**Oggetto: [ID\_536] - Parco Eolico da realizzare nel comune di San Severo (FG), avente una potenza complessiva pari a 54 MW.**

**OGGETTO:** D.lgs 152/2006 e ssmii e LR 11/2001 e ssmii – [ID\_VIP:4488] Procedura di VIA di competenza Statale relativa ad un impianto eolico da realizzare nel Comune di San Severo (FG), località “Centoquaranta – Mezzanone”, e relative opere di connessione alla RTN, costituito da n.12 WTG per una potenza complessiva di 54 MWe – Proponente: Innogy Italia Spa Parere di competenza della Regione Puglia.

**Parere espresso nella seduta del 09/07/2019 - Parere.**

**Oggetto:** "Parco Eolico San Severo", localizzato nel Comune di San Severo (FG), località Centoquaranta - Mezzanone, composto da 12 aerogeneratori per una potenza complessiva pari a 54 MW

Stralcio Tav\_06a\_Layout\_su\_Ortofoto\_2016\_SIT\_Puglia

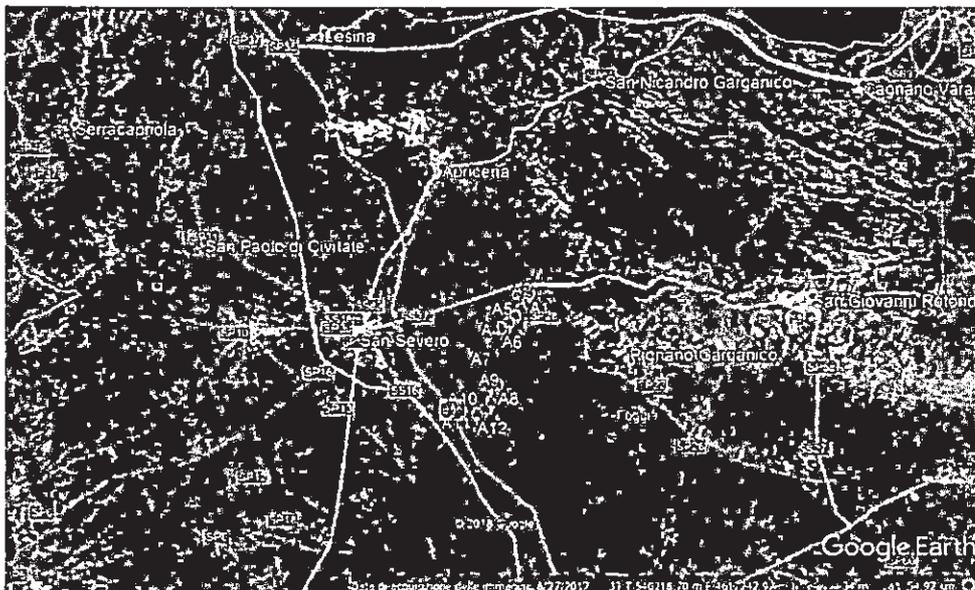
Lo stralcio della planimetria sopra riportato individua la posizione degli 12 aerogeneratori su foto aerea. [cfr. pag.4 relazione: SAN\_SEVERO\_4\_2\_10B\_SNT-SINTESI\_NON\_TECNICA]].

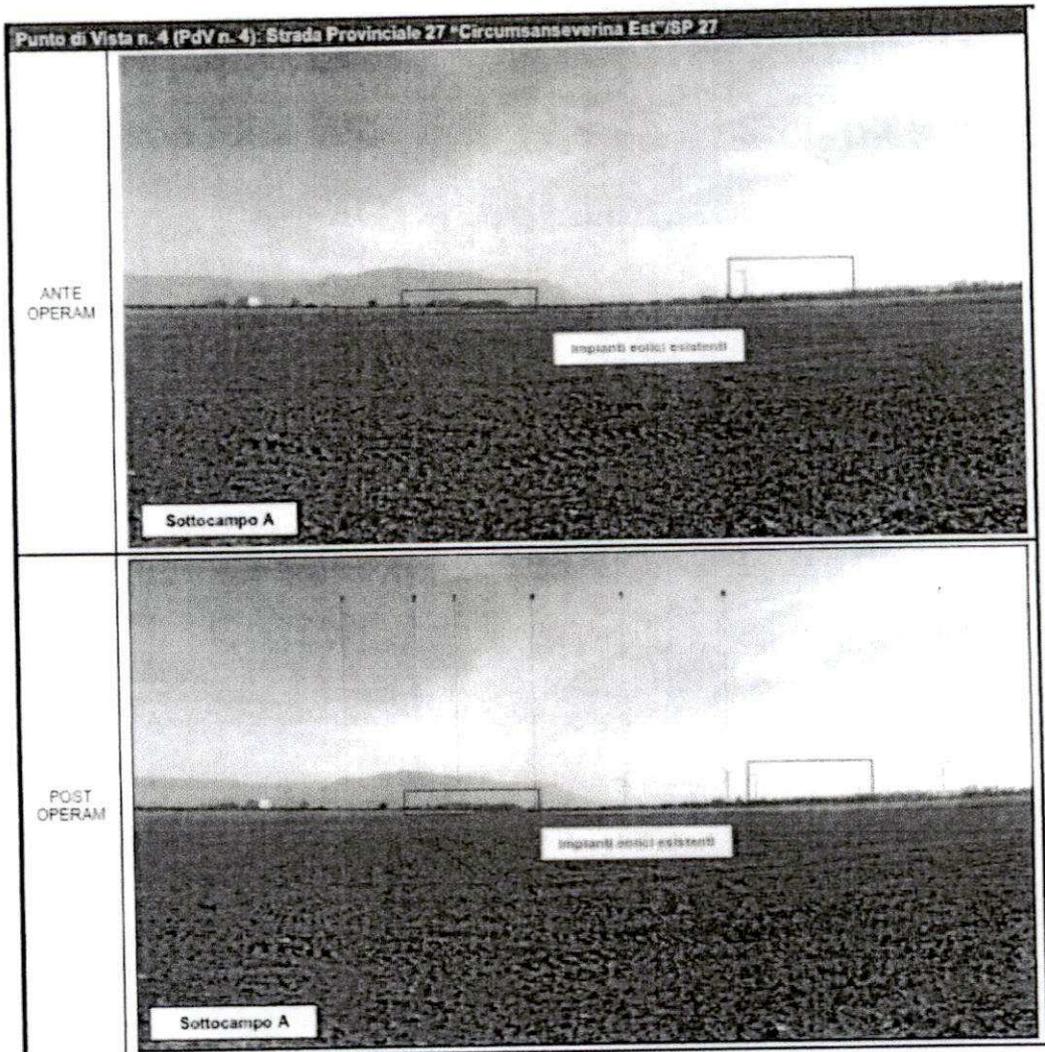
Nel territorio della proposta progettuale e nell'area vasta ove è prevista la realizzazione dell'impianto eolico di progetto attualmente sono in esercizio impianti da FER.

Si tratta, quindi, di un territorio che presenta caratteri ambientali parzialmente intatti, anche se l'intervento antropico nel settore delle energie rinnovabili ha determinato negli ultimi anni un significativo cambiamento del paesaggio.
